**Forum mondial de l'harmonisation
des Règlements concernant les véhicules**

**Pneumatiques : Règlement ONU n° 117 (Pneumatiques – Résistance
au roulement, bruit de roulement et adhérence sur sol mouillé)****Proposition de série 04 d'amendements
au Règlement ONU n° 117****Communication des experts de la Commission européenne***

Le texte ci-après a été établi par les experts de la Commission européenne. Les modifications qu'il est proposé d'apporter au texte actuel du Règlement figurent en caractères gras pour les ajouts et biffés pour les suppressions. Elles se rapportent au document ECE/TRANS/WP.29/2022/83, à savoir une proposition de nouvelle série 03 d'amendements au Règlement ONU n° 117 qui devrait être adoptée à la session de juin 2022 du Forum mondial de l'harmonisation des Règlements concernant les véhicules (WP.29).

Exemple 1

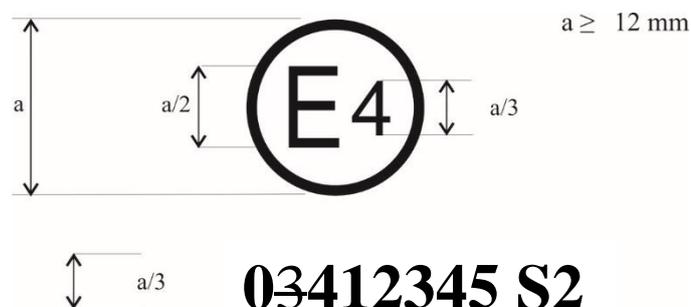
La marque d'homologation ci-dessus, apposée sur un pneumatique, indique que le pneumatique en question a été homologué aux Pays-Bas (E4), conformément au Règlement ONU n° 117, pour les émissions de bruit de roulement au niveau 2 (suffixe S2), sous le numéro d'homologation 03412345. Les deux premiers chiffres de ce numéro (034) signifient que l'homologation a été accordée conformément à la série 034 d'amendements au Règlement.

Exemple 2

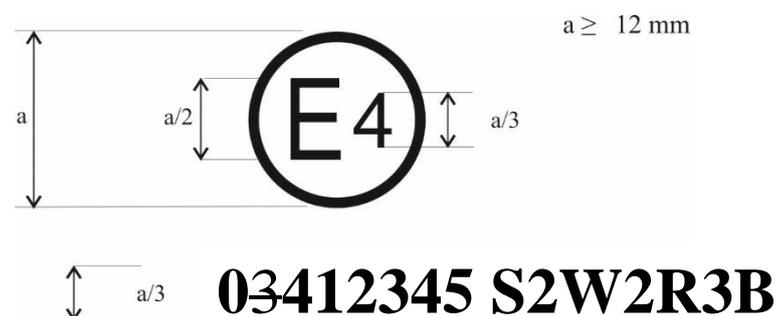
La marque d'homologation ci-dessus indique que le pneumatique en question a été homologué aux Pays-Bas (E4), conformément au Règlement ONU n° 117, pour les émissions de bruit de roulement au niveau 2 (suffixe S2), l'adhérence sur sol mouillé des pneumatiques neufs **au niveau 2** (suffixe W2), la résistance au roulement au niveau **23** (suffixe R23) et l'adhérence sur sol mouillé des pneumatiques usés (suffixe B), sous le numéro d'homologation 03412345. Les deux premiers chiffres de ce numéro (034) signifient que l'homologation a été accordée conformément à la série 034 d'amendements au Règlement.

Exemple 1

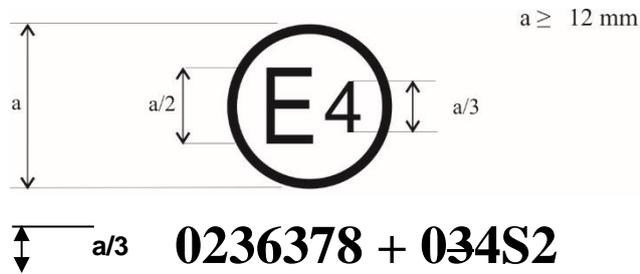
La marque d'homologation ci-dessus indique que le pneumatique en question a été homologué aux Pays-Bas (E4) conformément au Règlement ONU n^o 30 (série 02 d'amendements, comme l'indique le préfixe à deux chiffres du numéro d'homologation, "02"), sous le numéro d'homologation 0236378. La mention "+ 034S2" indique en outre que le pneumatique a également été homologué conformément au Règlement ONU n^o 117 (série 034 d'amendements) pour les émissions de bruit de roulement au niveau 2 (suffixe S2).

Exemple 2

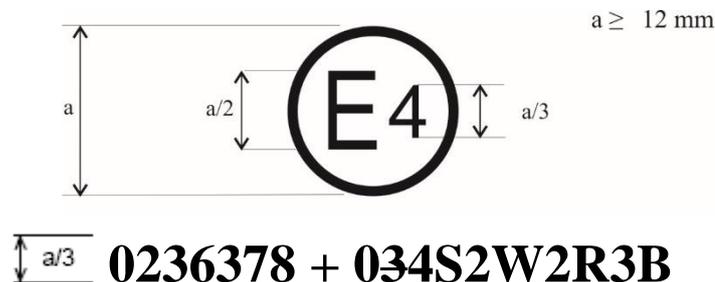
La marque d'homologation ci-dessus indique que le pneumatique en question a été homologué aux Pays-Bas (E4) conformément au Règlement ONU n^o 30 (série 02 d'amendements, comme l'indique le préfixe à deux chiffres du numéro d'homologation, "02"), sous le numéro d'homologation 0236378. La mention "+ 034S2W2R3B" indique en outre que le pneumatique a également été homologué conformément au Règlement ONU n^o 117 (série 034 d'amendements) pour les émissions de bruit de roulement au niveau 2 (suffixe S2), l'adhérence sur sol mouillé des pneumatiques neufs **au niveau 2** (suffixe W2), la résistance au roulement au niveau **23** (suffixe R3) et l'adhérence sur sol mouillé des pneumatiques usés (suffixe B).

Exemple 1

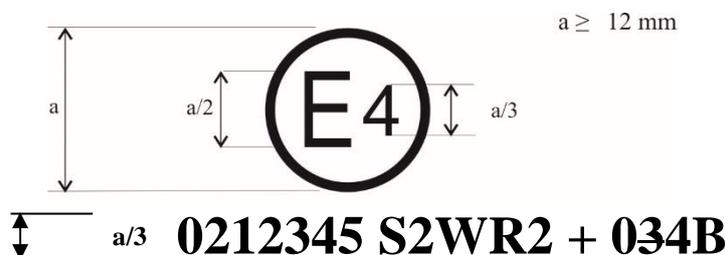
La marque d'homologation ci-dessus indique que le pneumatique en question a été homologué à l'origine aux Pays-Bas (E4) conformément au Règlement ONU n° 117 (série 02 d'amendements), sous le numéro d'homologation 0212345. Elle est complétée par l'indication S2WR2, à savoir : émissions de bruit de roulement au niveau 2 (suffixe S2), adhérence sur sol mouillé des pneumatiques neufs (suffixe W) et résistance au roulement au niveau 2 (suffixe R2). La mention "+ 034B" indique qu'une extension d'homologation pour l'adhérence sur sol mouillé des pneumatiques usés a été accordée au titre du Règlement ONU n° 117, série 034 d'amendements, sur la base d'un certificat distinct. ».
